DODATEK Č. 2 KE SMLouvĚ O DíLO
Č. DS/0357/2021/MI
„Regenerace sídliště Chaloupky Etapa F2“

Technický list změny (TLZ) č.:

002

Stavba: "Regenerace sídliště Chaloupky - etapa F2" Veselí nad Moravou

PŘÍRODA VO PRVO ETAPU A

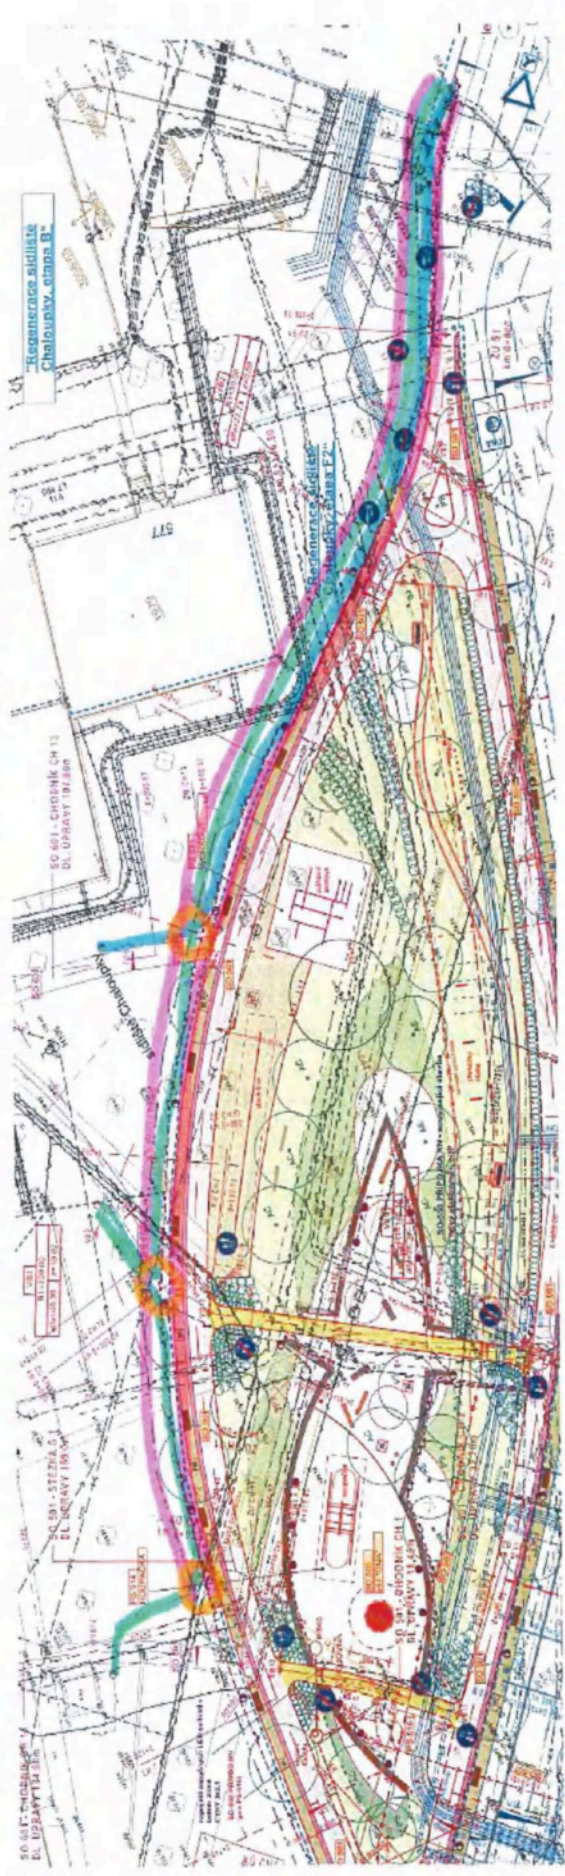
Název změny: Příprava VO pro etapu A

Doplnění kabelové trasy v délce 172 m. Ve třech bodech umístěna kabelová rezerva pro napojení VO etapy A.

- DĚLA 300 - DĚLA KASEŇ + KOFEX + DĚLA KASEŇ
- DĚLA 250 - DĚLA KASEŇ
- NUTNÍ VÝŠOP (POVÝŠOVAT, OVLIVŇOVAT, FOUK ZNĚMĚNIT)
- UBOŘENÍ KASEŇ V ZEMĚ (PŮVĚT VÝŠOP 1,0 x 1,0 x 0,6) PŮVĚTŮV NÁPOJEŇ 3,5

340 m
CYKY - 4x10

←
DĚLA VÝŠOPU: 172 m
ŠÍŘKA VÝŠOPU: 25 m
HLoubka VÝŠOPU: 50 m
